La Gronda di Genova

Quaderno degli attori

Presentato da **MASSIMO ACETI**

UN'IPOTESI PER CONIUGARE ESIGENZE TRASPORTISTICHE E IL DIRITTO AD UN AMBIENTE VIVIBILE

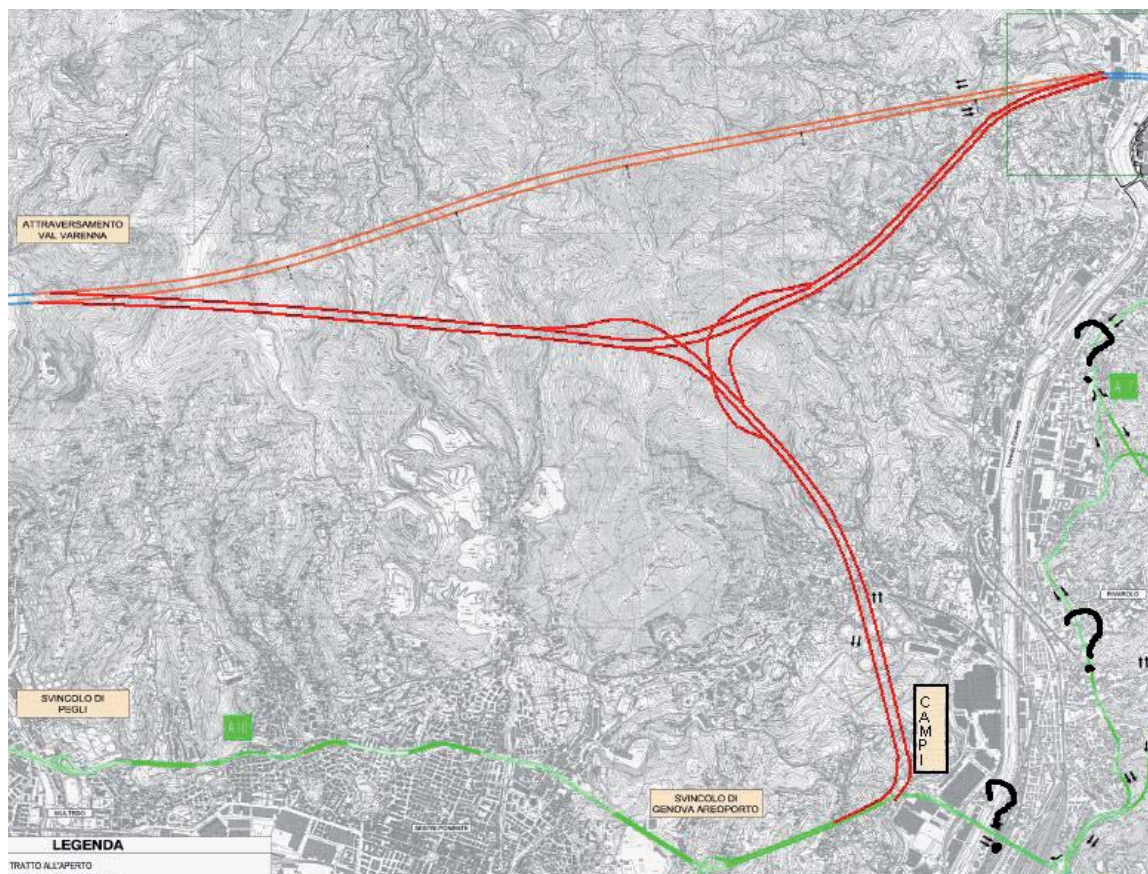
Nell'ipotesi 1 del progetto di Autostrade esiste un collegamento diretto tramite una tratta in galleria tra Genova-Aeroporto e la Gronda Alta, ma, secondo quanto dichiarato dagli ingegneri di Società Autostrade, le simulazioni modellistiche avrebbero evidenziato che questa bretella (inserita nel progetto su sollecitazione politica) non assorbirebbe una quota rilevante di traffico, pertanto non è stata inserita nelle ipotesi 2 e 3.

Analizzando meglio il progetto di questa bretella, si evidenzia che questa si collegherebbe alla Gronda Alta solo lato ponente, relazionandosi con la A26 e l'A10 ad ovest di Voltri, ma non con l'A7 e l'A12, pertanto tutto il traffico di collegamento tra queste due autostrade e l'A10 attuale continuerebbe a passare inevitabilmente per la tratta in sponda sinistra del Polcevera

PRIMA PROPOSTA: COLLEGAMENTO A10 - GRONDA ALTA

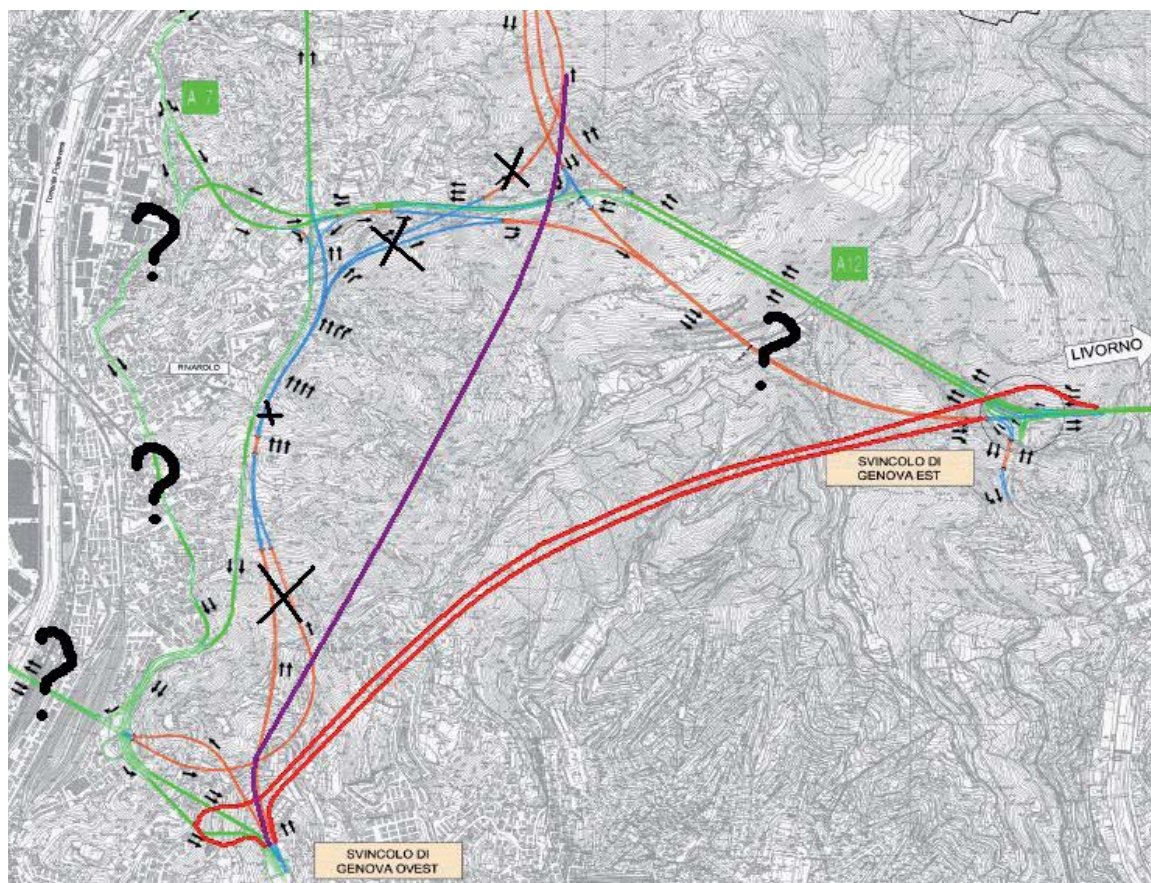
Un collegamento diretto in galleria tra Genova-Aeroporto (cioè "A10 bassa" o attuale) e Gronda Alta ("A10 alta"), con possibilità di proseguire verso qualunque destinazione (verso ovest A10/A26, est A12, o nord A7), insieme alla soppressione del collegamento tra A10 e A7/A12 sul percorso attuale (Ponte Morandi), con eventuale nuovo casello a Campi per servire la Valpolcevera e quindi gli automobilisti che non avrebbero più un collegamento rapido tra A10 e il casello di Bolzaneto; obbligherebbe all'uso della bretella A10 bassa/A10 alta per tutti quelli diretti fuori città o verso Genova Est/Nervi (o viceversa), ed anche all'utilizzo della A10 alta tutti quelli diretti verso l'A7 o l'A12 e provenienti dall'A10 ad ovest di Voltri; lascerebbe sul Ponte Morandi solo il traffico di collegamento tra Genova-Ovest e A10 bassa, e forse, in ipotesi da approfondire, potrebbe addirittura consentire la demolizione del Morandi, considerata anche

Tutti i transiti di relazione tra A10 bassa e A7 o A12 verrebbero soddisfatti dalla bretella (in galleria) A10 bassa – A10 alta;

Sulla tratta dell'A7 a sud di Bolzaneto (o Begato) rimarrebbe soltanto il traffico da e per Genova-Ovest.

Il traffico di relazione tra A10 alta e Genova-Ovest potrebbe essere soddisfatto: o attraverso la bretella A10 alta – A10 bassa, collegandola al Morandi; o tramite un raccordo nel punto di intersezione tra A10 alta, A12 e A7.

PRIMA ALTERNATIVA

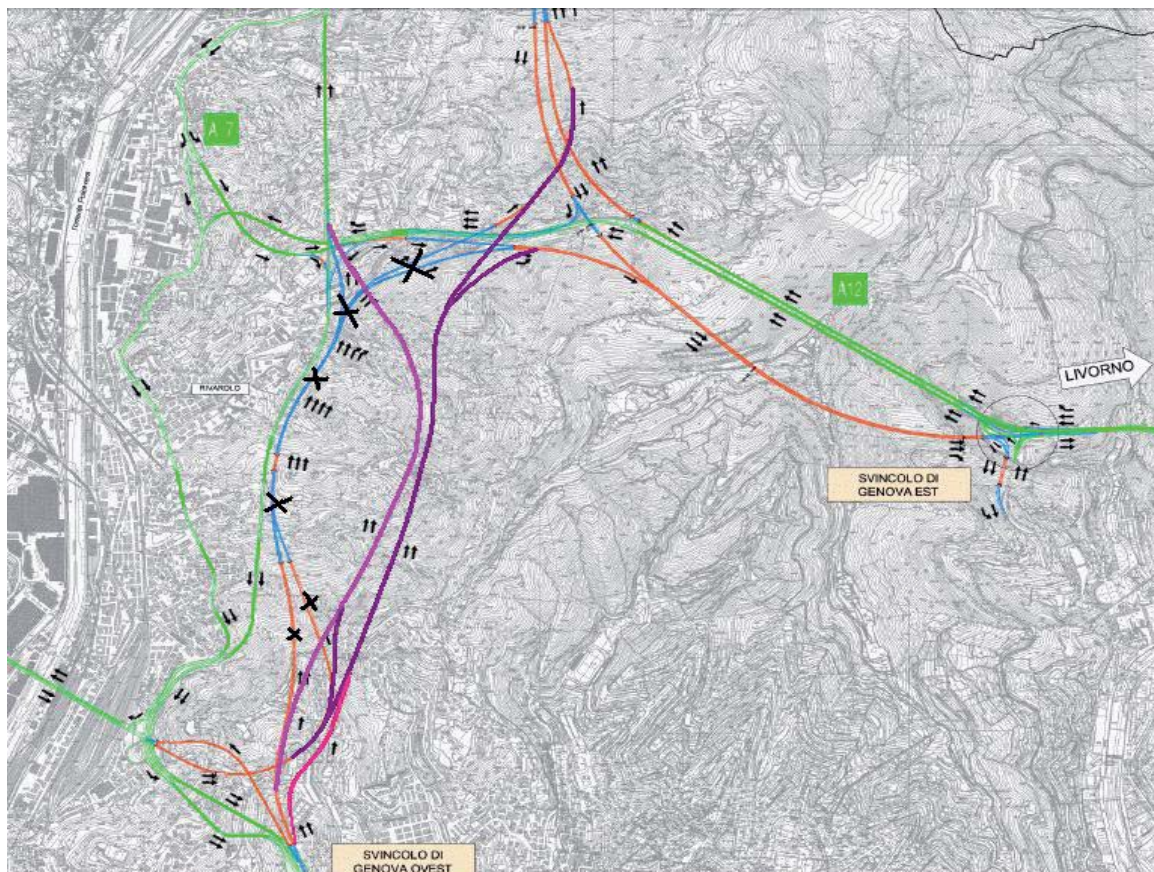
Nel progetto di Autostrade chi entra a Genova-Ovest ha la possibilità di scegliere immediatamente la direzione dell'A10 (Ponte Morandi) attraverso un'unica corsia, oppure quella dell'A7/A12/A10 alta, attraverso due corsie. La modifica prevede invece che in direzione nord si diramino sempre due corsie ma su due carreggiate separate, questo per differenziare fin da subito i flussi diretti lungo l'A7 (corsia colore ciclamino nella mappa allegata), oppure diretti verso l'A12 o l'A10 alta. Quest'ultima e terza corsia, è,

nella mappa allegata, la corsia più a destra, di colore rosa.

Dal Ponte Morandi invece che una corsia, avremo due corsie, inizialmente su un'unica carreggiata, che si dirigeranno verso nord. Già sotto la collina di Belvedere queste due corsie (linee di colore viola sulla mappa) si biforcheranno: quella a sinistra si unirà alla corsia proveniente da Genova-Ovest, ed insieme formeranno la carreggiata (linea ciclamino sulla mappa) che proseguirà verso nord lungo l'A7 e

La corsia di destra proveniente dal Morandi, si unirà invece alla terza corsia proveniente da Genova-Ovest (quella più a destra color rosa), ed insieme (linea viola sulla mappa) formeranno la carreggiata a due corsie diretta o verso l'A12 o verso l'A10 alta, biforcandosi successivamente esattamente come previsto dal progetto di Autostrade.

Con queste modifiche non si avrebbero più i viadotti (e di conseguenza anche i cantieri) in Via Piombelli, sulla sponda sinistra del Torbella (Via Vezzani, Salita al Garbo), e sarebbero molto ridimensionati anche i viadotti sotto il Cige (ho segnato con le croci nere le parti di tracciato che non verrebbero più realizzate). Permetterebbe il viadotto nella zona del Cimitero di Rivarolo; questa parte di tracciato non l'ho volutamente modificata perché mi premeva mantenere i raccordi come nel progetto originale, per non introdurre troppi elementi di modifica e per dimostrare che dalla Val Torbella verso Sud un'alternativa può esistere. Naturalmente si potrà verificare in seguito la possibilità di modificare anche la parte in cui il nuovo tracciato si connette con l'attuale A7.

SECONDA ALTERNATIVA

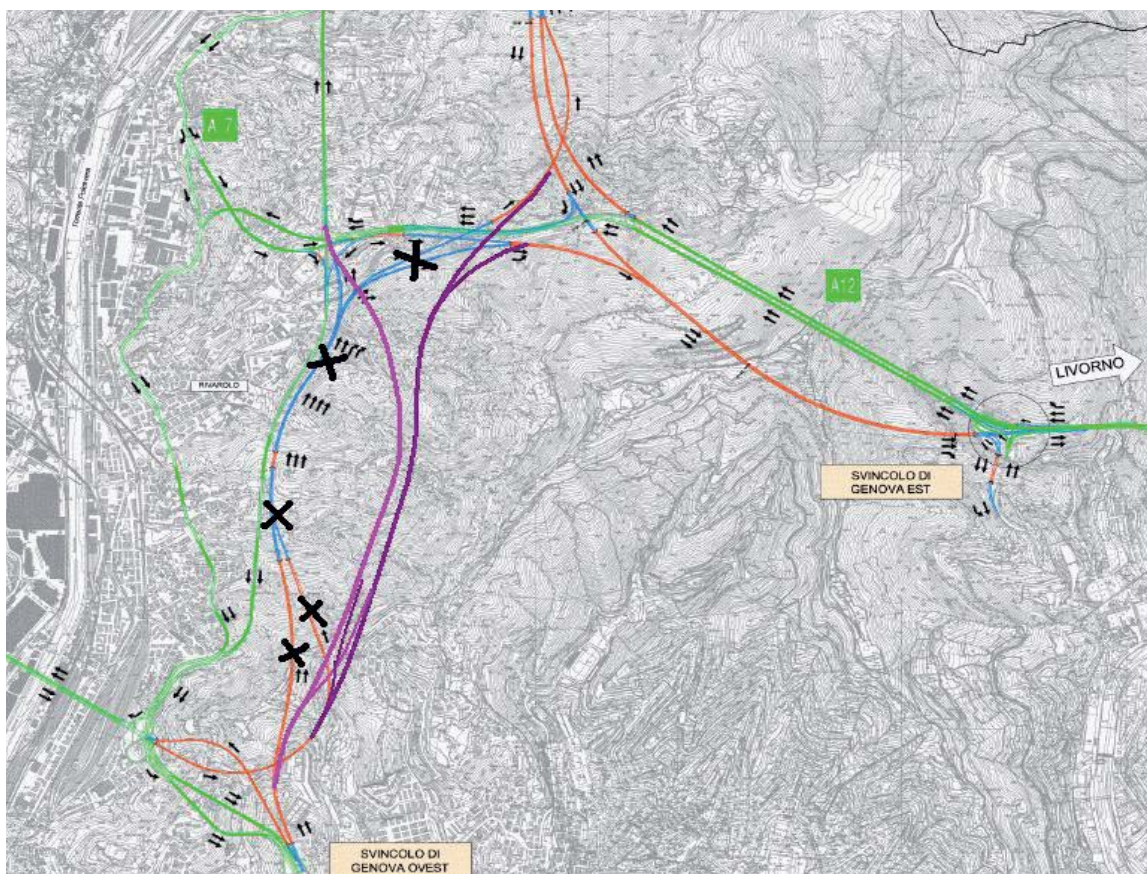
Questa seconda alternativa è forse di più complessa realizzazione tecnica. Prevede infatti una semplice biforcazione delle carreggiate provenienti dal Ponte Morandi e da Genova-Ovest. In origine avremo quindi le due carreggiate di due corsie, una proveniente dal Morandi, l'altra da Genova-Ovest. Ognuna di queste due carreggiate si biforca, la corsia di sinistra dell'una incrocia (ovviamente su un piano sfalsato) la corsia di destra dell'altra, andando a formare poi due nuove carreggiate, ognuna delle quali composte da

una corsia proveniente da Genova-Ovest e dall'altra proveniente dal Morandi, e dirette una verso l'A7 e l'altra verso l'A12/A10 alta. Anche in questo caso avremo come risultato due gallerie a due corsie. Il dubbio di fattibilità riguarda la possibilità tecnica di incrociare le due corsie dovendo eseguire l'operazione in spazi ristretti.

ALTERNATIVA BASATA SU GRONDA BASSA

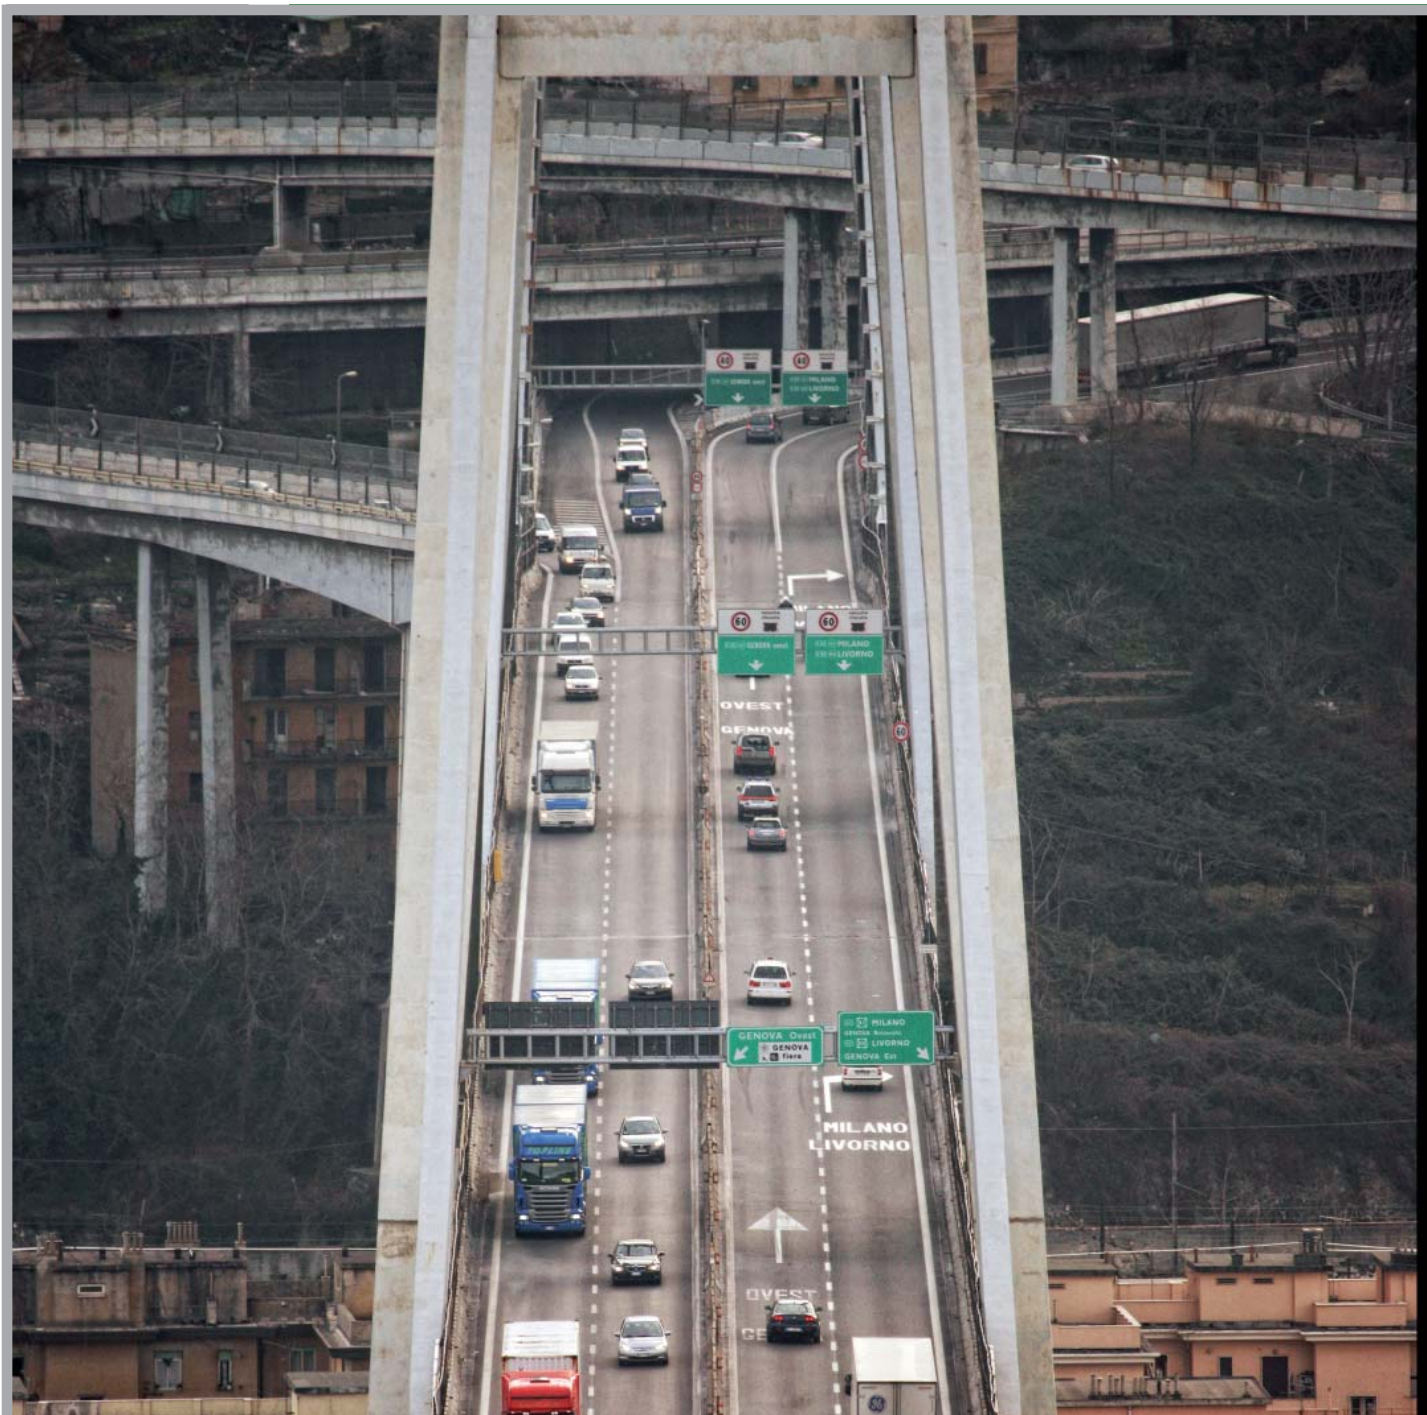
Non ci sono sostanziali differenze rispetto alla mappa basata sulla gronda alta (che a sua volta è applicabile sia all'ipotesi 2 che 1, l'ipotesi 3 non prevede un viadotto a 4 corsie ma solo a 3). I flussi di traffico vengono direzionati nello stesso modo.

La carreggiata che arriva dall'A10 (ponte Morandi) di due corsie, si biforca sotto la collina di Belvedere. La corsia di destra va a formare una nuova carreggiata in galleria

insieme alla corsia che giunge da Genova-Ovest direzionata sull'A7. La nuova carreggiata di due corsie completamente in galleria prosegue lungo l'A7 fino a connettersi con l'attuale galleria Montegalletto. Solo nel tratto terminale, all'incirca sopra il cimitero di Rivarolo, sarebbe necessario un viadotto (salvo ulteriori modifiche al tracciato). La corsia di destra si congiunge alla corsia proveniente da Genova-Ovest e diretta verso l'A12, andando

a formare una nuova carreggiata a due corsie interamente in galleria fino alla connessione con l'A12.

In blu ho disegnato una piccola modifica al tracciato, nel caso Autostrade contestasse nel percorso viola una connessione all'A12 troppo verso est (già in galleria).
